BILAG 11

Kommentarer til Sankt Annæ-projektet

Indre By Lokaludvalg har modtaget følgende henvendelse fra borgere og erhvervsdrivende angående Sankt Annæ-projektet i forbindelse med den offentlige høring.

Forsøg udført i real målestok 1:1.- 11A på Afveje.

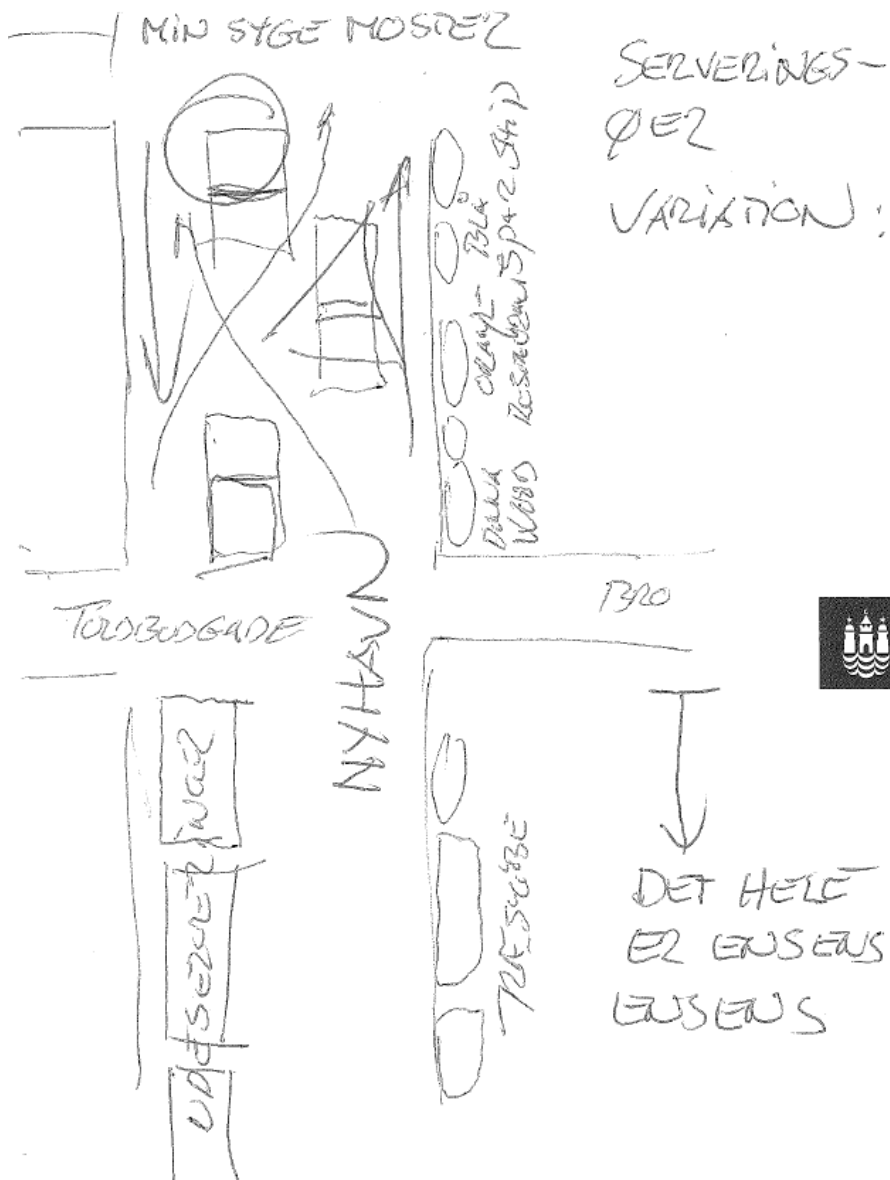
Retorisk spørgsmål-:Hvorfor dog MÅSE en CityBus/Shuttlebus 11A igennem dette menneskemylder ?Jeg ser kun et argument:"Tivoli-tog"

Jeg foreslår at man forsøgsvist kører linie 11A igennem Nyhavn fra Toldbodgade til Lille Strandstræde.Det er kun en lille smule længere. Det vil blive en mindeværdig oplevelse ikke kun for passagererne.
